RELAZIONE ILLUSTRATIVA – STESURA CONTRODEDOTTA

VERSIONE INTEGRATA

DESCRIZIONE DELLA VARIANTE

STRALCI CARTOGRAFICI

1

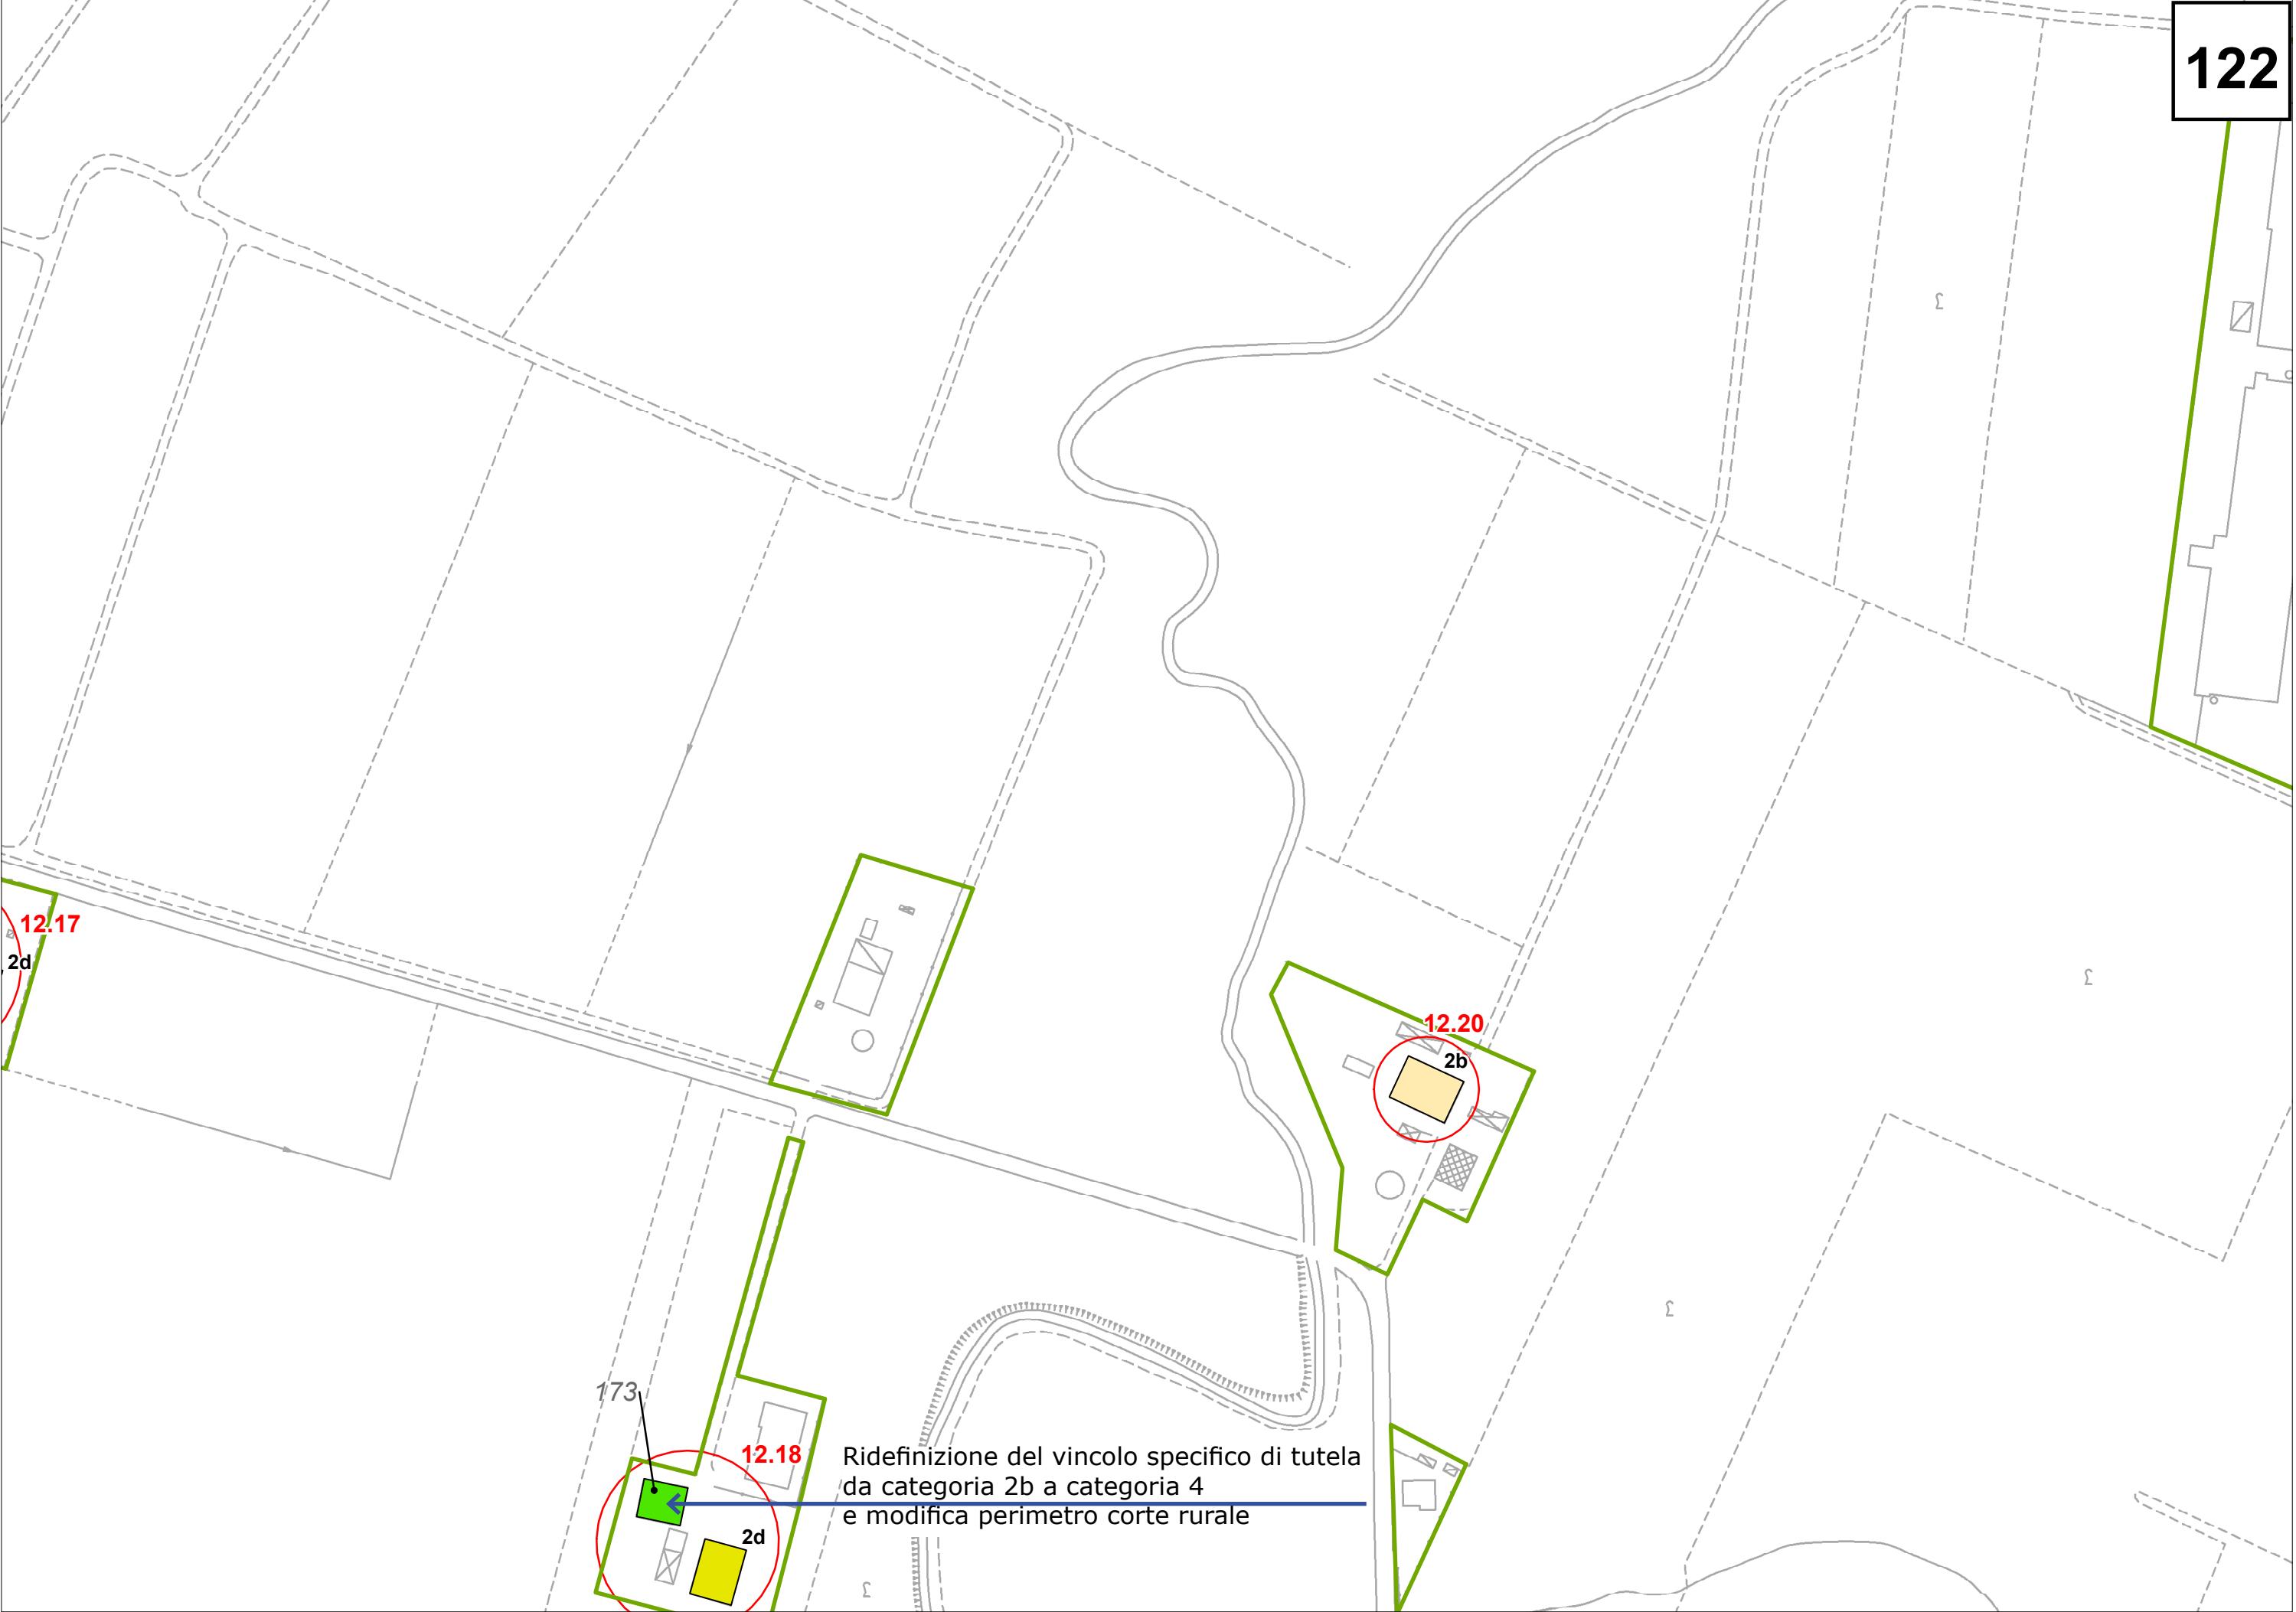
Inserimento vincolo specifico di tutela
da nessuna tutela a categoria 4

Ridefinizione del vincolo specifico di tutela
da categoria 2b e 2d a categoria 4

Ridefinizione del vincolo specifico di tutela
da categoria 2b a categoria 4
e modifica perimetro corte rurale
